Zlepšení kvality vod horního povodí řeky Moravy - II. fáze

změnový list č.		Datum předložení	3. 11. 2015
Ev.č.	ZL-092-S-Š-SO 2.002	Datum schválení	6. 11. 2015
Objednatel	Vodohospodářská zařízení Šumperk, a.s., Jílová 6, 787 01 Šumperk		
Správce stavby	Sdružení API-VRV, vedoucí partner API spol. s r.o., Palackého 12, 150 56 Praha 5		
Zhotovitel	IMOS Brno, a.s., Olomoucká 174, 627 00 Brno		
Změnový list předkládá:	zhotovitel		
Charakter změny:	Práce neobsažené v ZDS xx)		Oprava položek dle skutečnosti
Stavba / objekt / úsek:	2. Město Šumperk / Lokalita 2.002 sídliště Temenice - stoka Temenická 2		
<u>Specifikace změny:</u> Aktuální stav: 1. Při vytýčení sítě na stoce Temenická 2 bylo zjištěno, že v trase výkopu pro stoku se nachází podzemní kabely VN v délce cca 120 m. Dále při provádění pokládky kanalizace ŽB DN 1200 byla zjištěna kolize s vyvložkovanou dešťovou kanalizací. V blízkosti šachty 1195 byly nalezeny dvě přípojky, které je nutné opět přepojit. 2. Po vyčištění stávajícího potrubí a šachty 1198 zhotovitel zjistil skutečnost, že monolitická šachta 1198 je v dobrém technickém stavu a není nutné její bourání. 3. Těsně před šachtou 1198 vede stávající dešťová kanalizace DN 100

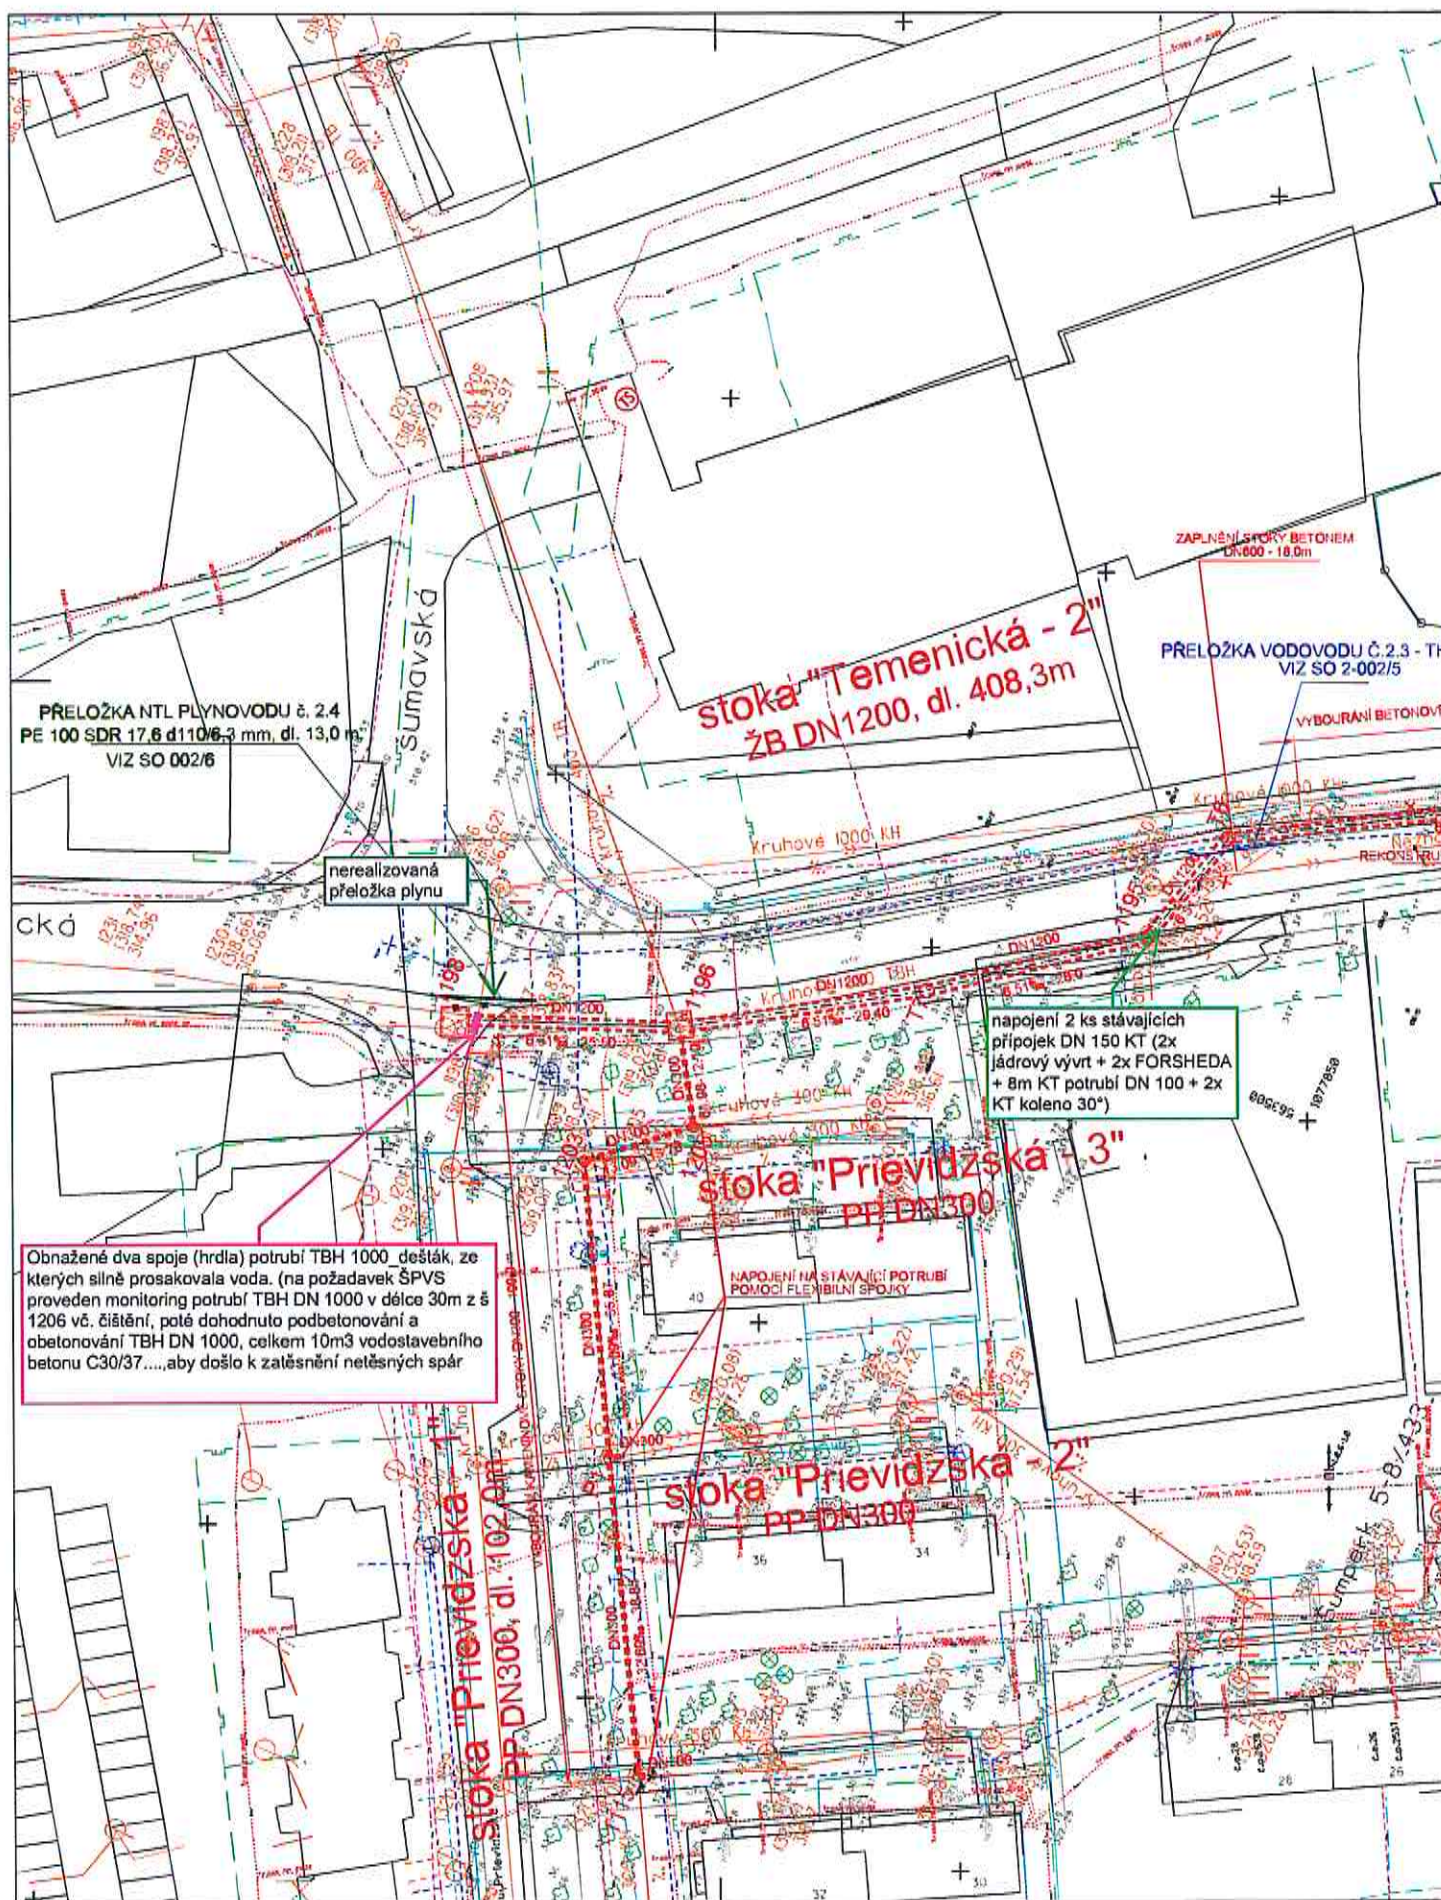
Kolize s deštovým potrubím - ruční bourání vyložkováné bet. trouby DN 300 v délce 3m, abychom mohli výškově podejít s novým ŽB potrubím DN 1200, dále bylo použito ocel.nerez kroužek (kroužek + monitoring + čištění stálo celkem 26.000,-) pro vyztužení vložky a po položení trub DN 1200 byla vyložková část v délce 3m opět obetonována betonem 2m3.

rozpadlé bt. potrubí - přítok z ulice Fibichova bylo nahrazeno v délce 2m potrubím PP DN 400 SN 10, propojeno pomocí Flex Seal spojky.

šachtu 1193 zachovat dle původního rozpočtu, šachta je delší než revize PD nedělat změnu.

dmítí staré UV + osazení a výstavba nové UV - vedla ve výkopu (jádrový vývrt + 3m potrubí PP DN 150 + 2x koleno 30°)

2. LOKALITA Sídliště Temenice

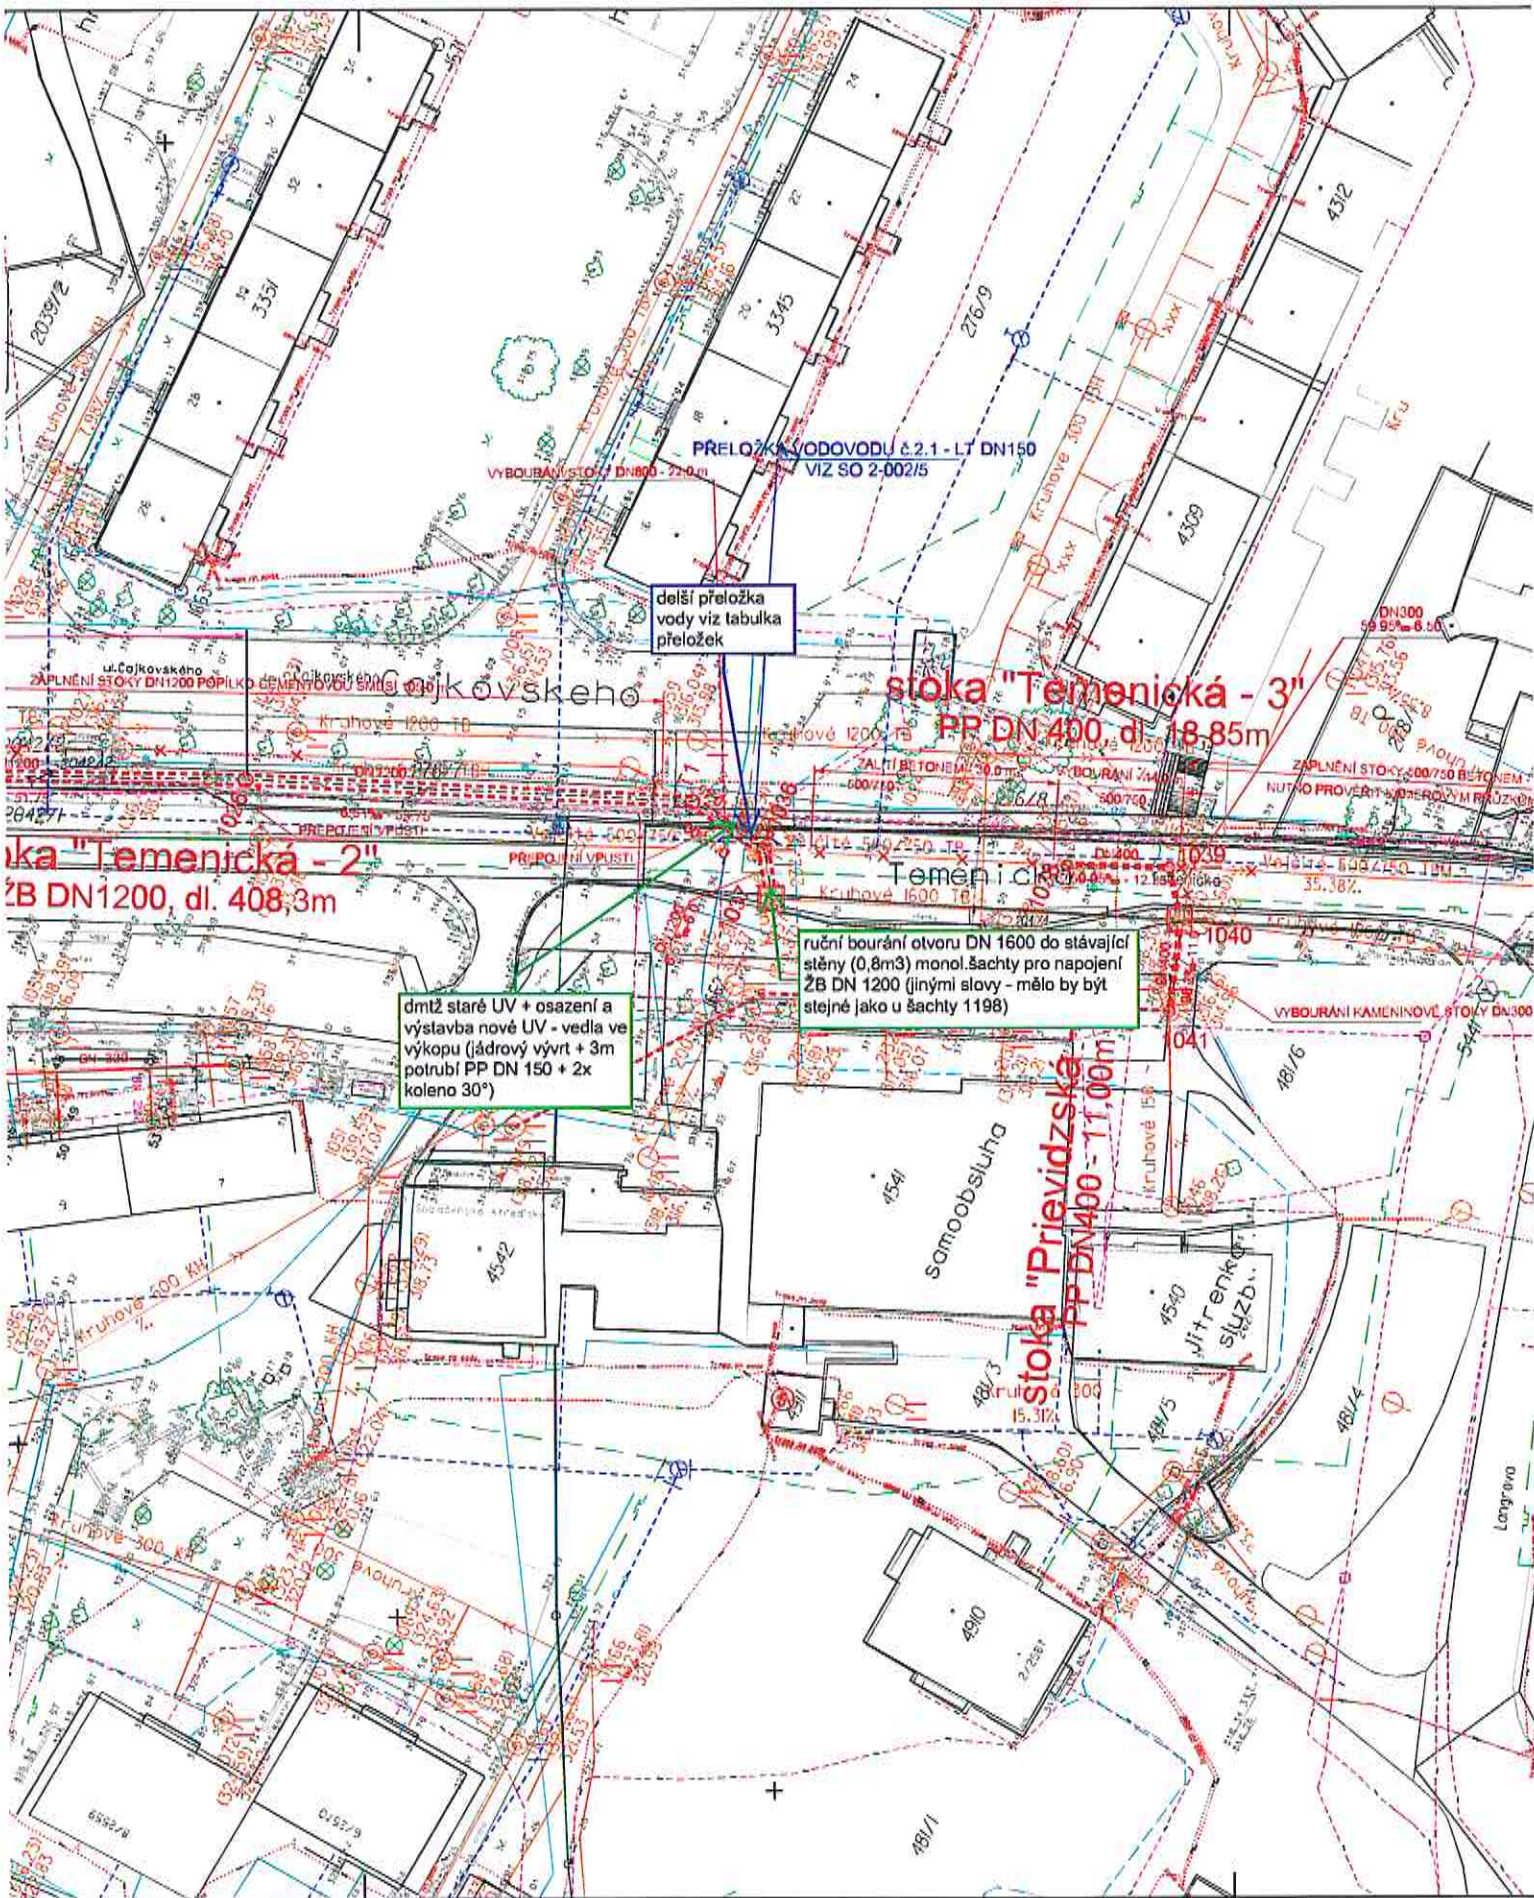
stoka "Prievidzská - 6" USEK MEZI ŠT029 A NOVOU STOKOU PRIEVIDZSKÁ BUDE VYLOŽKOVANÁ - cca 13,0 m

stoka "Prievidzská - 4" USEK STAVAJÍCÍ STOKA BUDE V DÉLCE 100 m VYLOŽKOVAN

VYBOURÁNÍ STOKY DN800 - 72,0m

delší přeložka
vody viz tabulka
přeložek

dmtž staré UV + osazení a
výstavba nové UV - vedla ve
výkopu (jádrový vývrt + 3m
potrubí PP DN 150 + 2x
koleno 30°)

ruční bourání otvoru DN 1600 do stávající
stěny (0,8m3) monol. šachty pro napojení
ŽB DN 1200 (jinými slovy - mělo by být
stejně jako u šachty 1198)
